改善箇所説明図

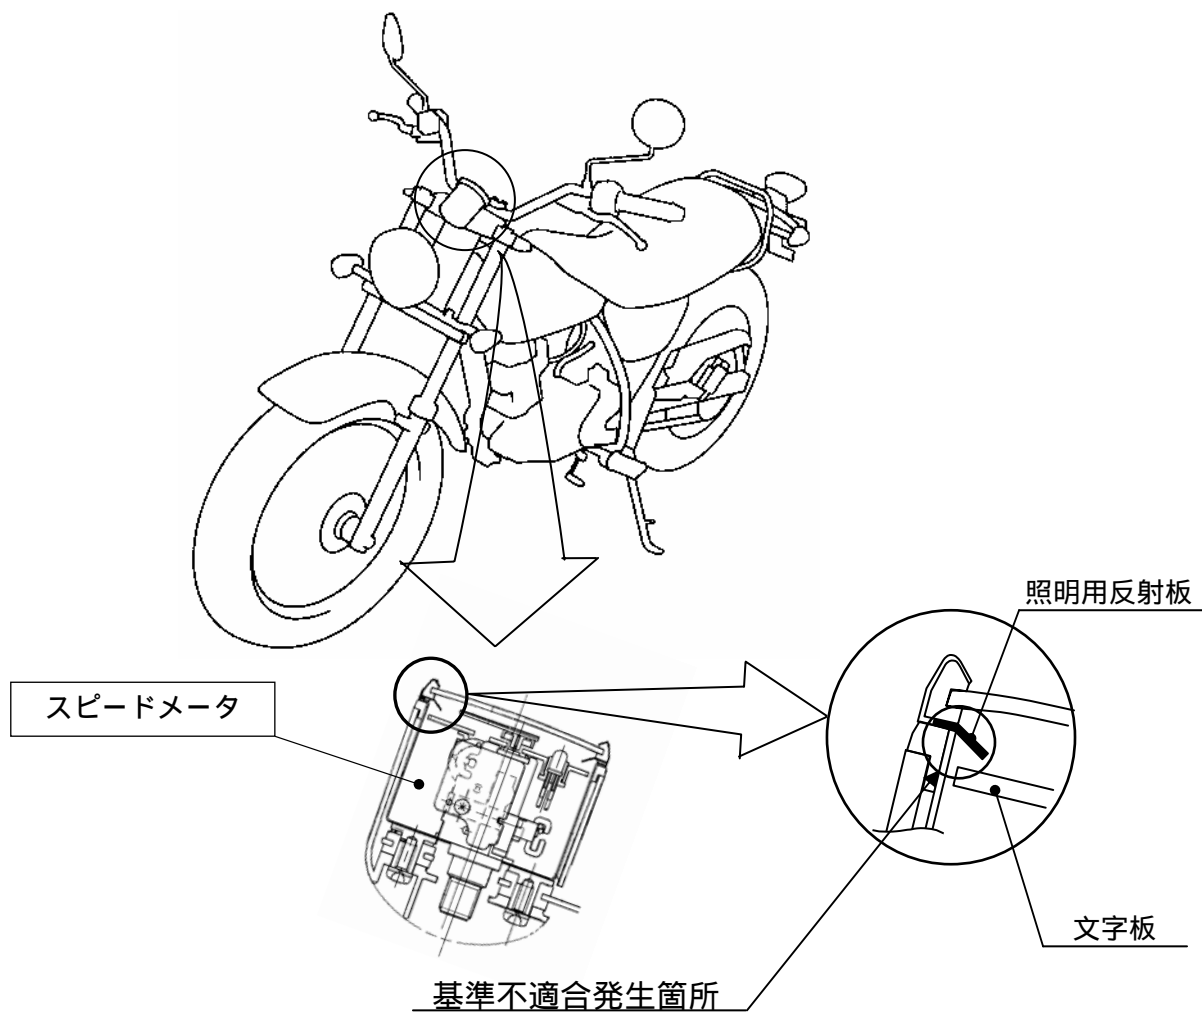
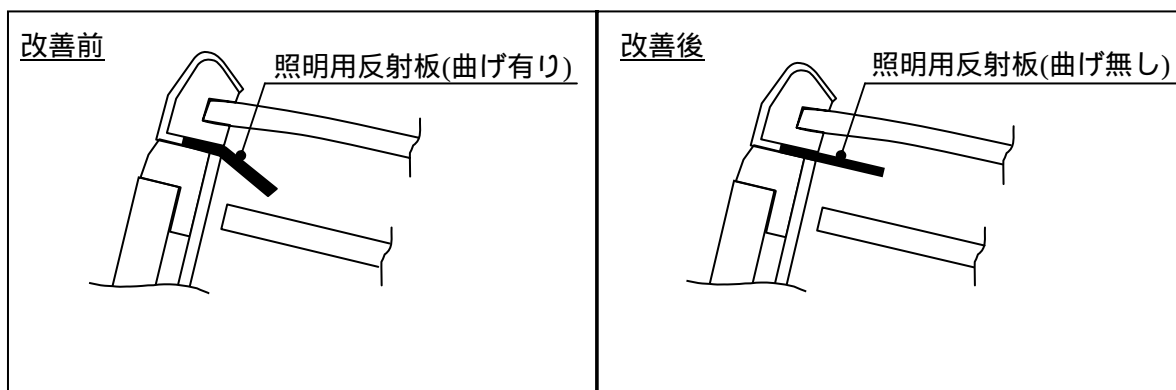
スピードメータの照明用反射板に誤った部品を組み付けたため、文字板の照度が低下する。そのため、夜間走行時において、速度の判読が困難となるおそれがある。

全車両、スピードメータを正規品に交換する。

識別：スピードメータ裏面に白ペイントをつける。
